**RÉGION BRETAGNE**  
**DÉPARTEMENT DES CÔTES D'ARMOR**  
**SECTEUR DE GUERLÉDAN**

**Relative à la demande d'autorisation environnementale présentée par la Direction régionale de l'environnement, de l'aménagement et du logement Bretagne (DREAL) concernant l'aménagement de la mise en 2X2 voies de la RN164 sur les communes de Guerlédan, Caurel et Saint Caradec**

**PROCÈS-VERBAL DE SYNTHESE DES OBSERVATIONS**

Commissaire enquêteur  
Martine VIART

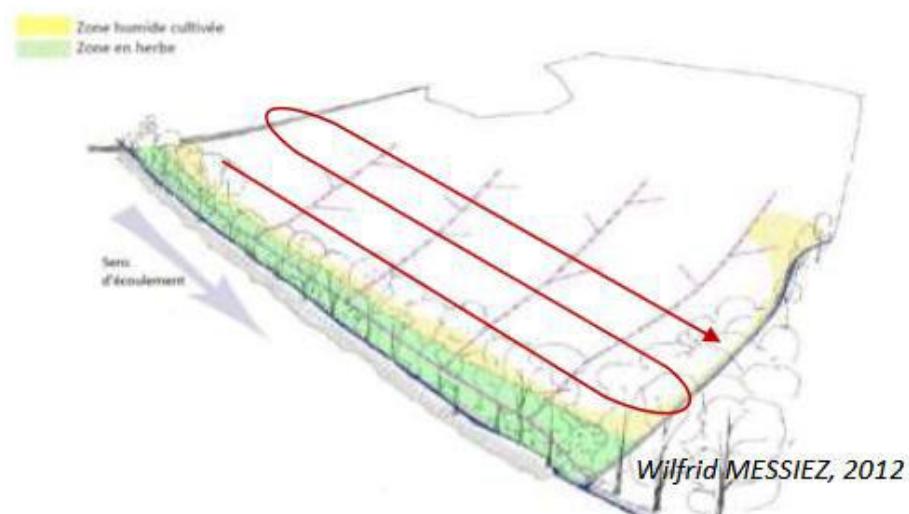
Les opérations prévues en rive gauche du cours d'eau paraissent adaptées, cependant la figure 178 (page 225/255) prévoit la plantation d'un boisement qui est visiblement déjà présent. De plus, la zone la plus au nord est présentée comme une surface de " zones humides restaurées sans qu'aucune opération de restauration n'y soit réalisée. Le dossier indique qu'un suivi piézométrique sera mis en place afin d'étudier le fonctionnement de la zone humide.

**Cependant, aucun détail n'est donné sur la localisation et la date de pose des piézomètres.** Pour rappel, un suivi des niveaux de nappe exige un état initial d'au moins une année hydrologique.

La justification des mesures compensatoires figure dans le dossier déposé. Le maître d'ouvrage considère que la mise en œuvre des mesures prévues, vu les photos aériennes anciennes et les cartes produites par le forum des marais atlantique sur les seuils de probabilité de zones humides, a une bonne probabilité de réussite. Le maître d'ouvrage a quoi qu'il en soit une obligation de résultat et prendra des mesures correctives si le suivi montre que les objectifs de restauration de zone humide ne sont pas atteints.

Le dossier révisé est complété par l'indication des principes d'implantation des piézomètres (installation de 2 à 3 lignes de 3 piézomètres minimum par zone compensatoire), et l'indication que ceux-ci seront placés au moins un an avant la réalisation des travaux de restauration.

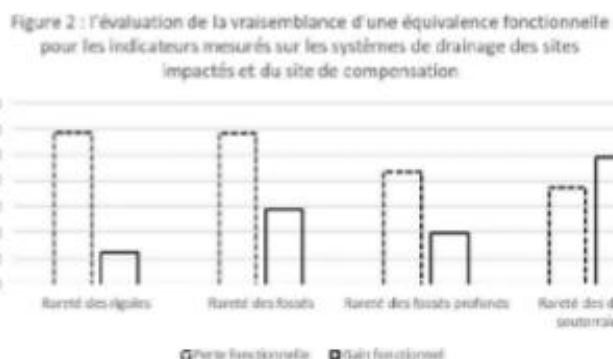
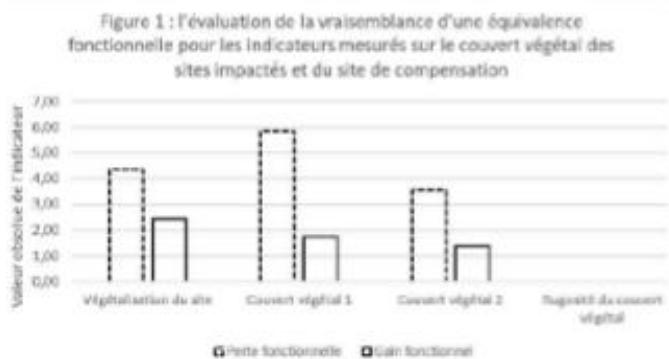
Une adaptation de la méthode de suppression de remblai doit alors être étudiée au cas par cas en fonction du risque lié au cours d'eau (création éventuelle d'un merlon en bord de cours d'eau pour éviter une potentielle crue durant les travaux et pour retenir le départ de matière en suspension, qui sera retiré en fin de chantier).

Sur un site homogène le FMA recommande la réalisation de deux fosses pédologiques. L'apparition de l'horizon organique est l'indicateur essentiel pour déterminer la hauteur de remblai à évacuer. Concernant l'affluent du Lotavy, il est prévu de le débuser et de réaliser des travaux de génie végétal. Il sera mis en place une passerelle agricole pour le franchir. Ce point avait été vu lors de la visite terrain du 14/01/25. Le Lotavy ne sera pas non plus reméandré, comme suite également à la visite du 14 janvier.

Le plan présenté induit en erreur et est mieux présenté dans le dossier révisé.

Figure 177 : Travaux envisagés sur le site de compensation – Dervenn 2025

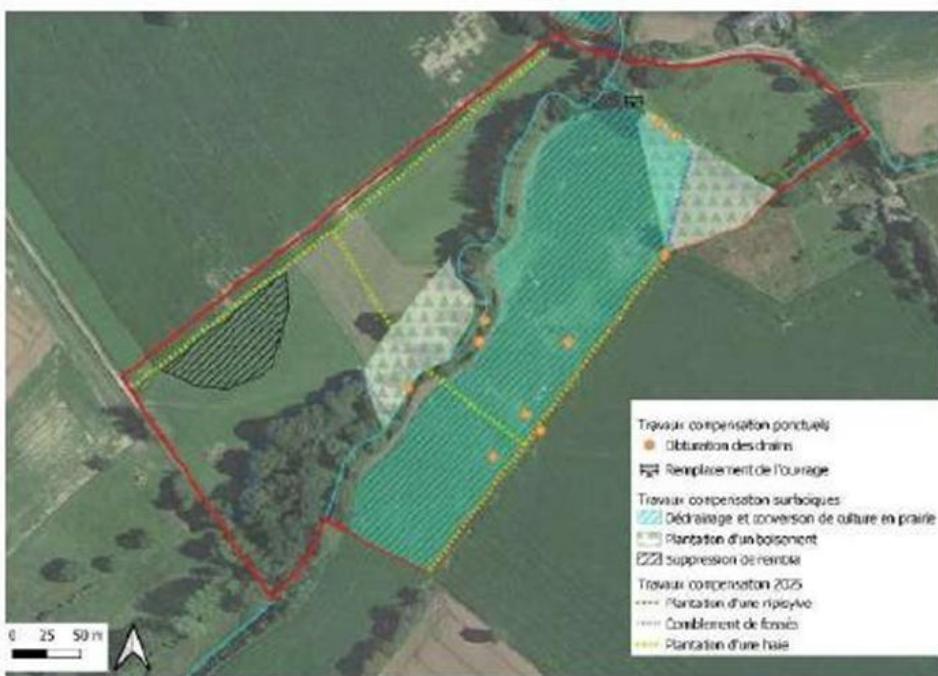
Un suivi piézométrique permettra d'étudier le fonctionnement de la zone humide. Le dossier ne formalise pas précisément ce suivi. Un tableau indique simplement des généralités sur les modalités de ce type de suivi. Un suivi de 5 ans après travaux est prévu.

Le suivi piézométrique constitue un outil essentiel pour l'évaluation de la dynamique hydrologique des sites faisant l'objet d'une restauration écologique. Il permet notamment d'analyser les variations du niveau de la nappe dans le temps, en lien avec les aménagements réalisés, et d'objectiver l'efficacité des mesures de restauration sur le fonctionnement hydrologique du milieu. Toutefois, à ce stade du projet, l'implantation précise des piézomètres sur les sites concernés ne peut être arrêtée (choix des parcelles témoins,...). En conséquence, la définition fine du dispositif de suivi piézométrique – incluant le nombre de piézomètres, leur localisation, la fréquence des relevés, ainsi que les modalités de traitement et d'analyse des données – sera élaborée ultérieurement dans le cadre d'un portefeuille à connaissance (PAC) en même temps que la définition précise des mesures. Le suivi interviendra après la validation du projet par les services instructeurs et en concertation avec les acteurs fonciers concernés. Elle s'inscrira dans une phase post-travaux, afin d'assurer un suivi adapté et cohérent avec les enjeux identifiés sur chaque site.

Figure 132 : Zoom – zones humides 7,8 intégrées partiellement dans l'emprise (source :

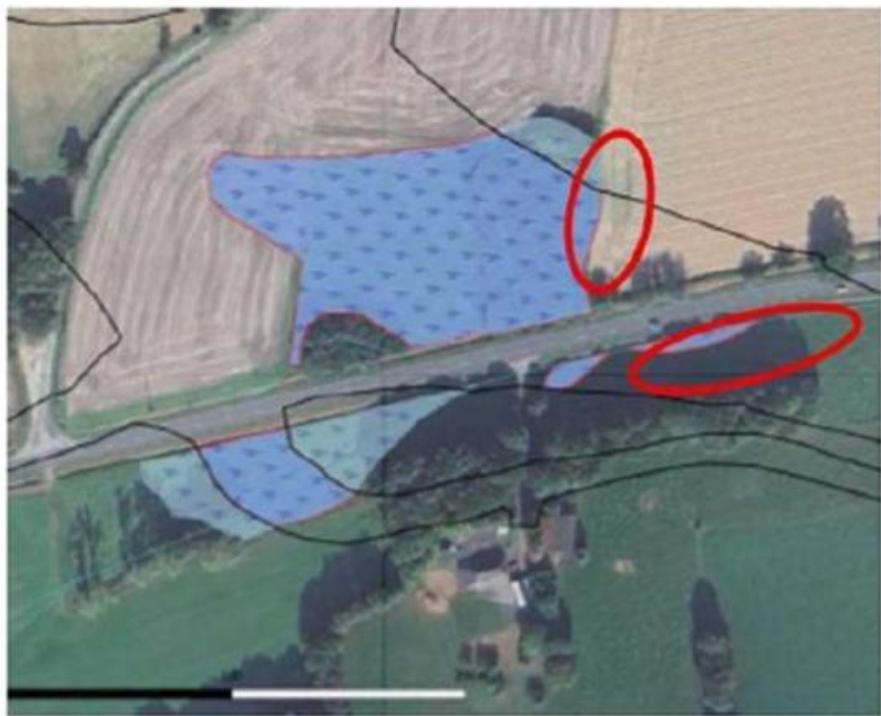
- Bien que la surface de zone humide impactée ait été revue à la hausse, il semble qu'elle soit encore un peu sous-estimée. En effet, les services du SAGE ont constaté sur le terrain que des surfaces de zones humides n'ont pas été prises en compte au niveau du futur échangeur de Kermur et à proximité du village de Guergadic (la note préparatoire de 2024 mentionnait déjà ces différences). Ces surfaces sont localisées par des ovales à contours rouges sur les plans ci-dessous. Il est à noter que si le dossier acte que le bassin de rétention n°4 se situe en zone humide, il ne présente pas d'élément indiquant si cet impact est évitable ou non (demande initiale de la CLE).

Concernant la zone humide figure 132, au niveau du Saint-Guen, celle-ci est prise en compte comme nouvelle surface de zones humides impactées dans le dossier révisé.

Concernant l'implantation du bassin de rétention BR4, il a été recherché d'autres positionnements, pour éviter les zones humides. Cependant, l'implantation du bassin de rétention doit être faite en partie basse afin de recueillir les eaux provenant de la route. Les autres implantations étudiées auraient impacté autant de zones humides et des haies ou des zones de boisements. Positionner le bassin plus en amont topographique ne permettait pas de répondre aux contraintes techniques et eux enjeux de rétention et filtration des eaux, avant rejet au milieu naturel.

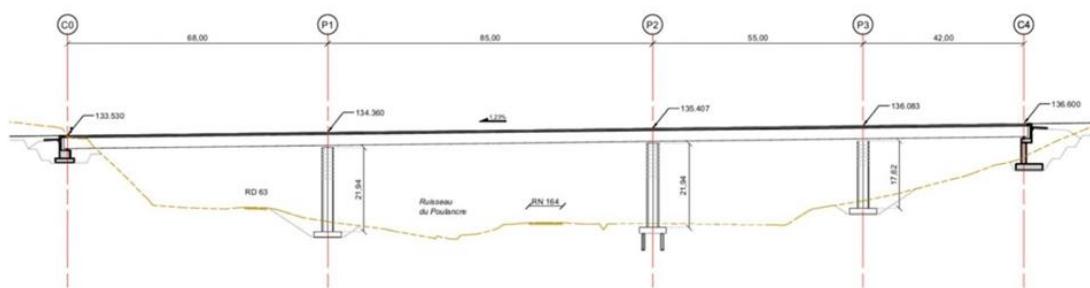
A noter par ailleurs que le projet va impacter, par remblaiement, le lit majeur de cours d'eau. Selon le gabarit et les caractéristiques des cours d'eau, ce sont potentiellement des zones de débordement en période de crue. Le dossier ne mentionne pas cet impact. Le tableau récapitulatif des rubrique IOTA concernées par le dossier indique d'ailleurs que la rubrique 3.2.2.0 « Installations, ouvrages, remblais dans le lit majeur d'un cours d'eau » est non visée pour le dossier.

Le seul impact sur un lit majeur sera de quelques mètres carrés, correspondant à une des piles du viaduc du Poulancré concerné par le champ d'inondation tel que représenté ci-dessous :

En bleu, limite du champ d'inondation du ruisseau de Poulancre. En rouge, tracé approximatif du projet.  
Ce viaduc comprend 5 appuis dont :

FIGURE 12 : L'INÉDITE DE HAIES COMPENSATOIRE - FGIS 2023/04

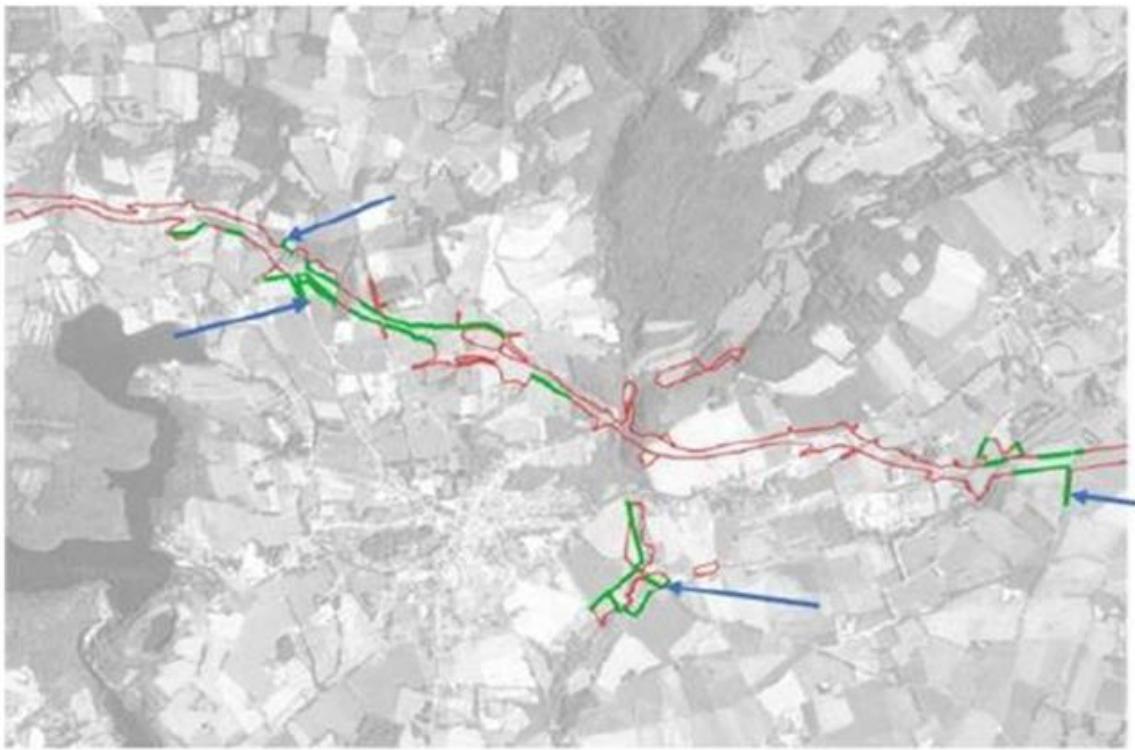
Une carte des haies compensatoires est présentée (cf. ci-dessous). (En rouge, la limite du projet routier, en vert le bocage compensatoire).

A l'échelle de ce seul document, il est difficile de localiser précisément et d'apprécier la nature de la compensation bocagère. Sur cette base, nous notons cependant que certains éléments indiqués comme des haies compensatoires se situent sur des secteurs pour lesquels la lecture de photos aériennes indique déjà la présence de linéaires boisés ou la création de haies en bord de boisement. Nous nous interrogeons donc sur la plus-value de ces projets de création de haies. Ces secteurs sont identifiés par des flèches sur le plan ci-dessous.
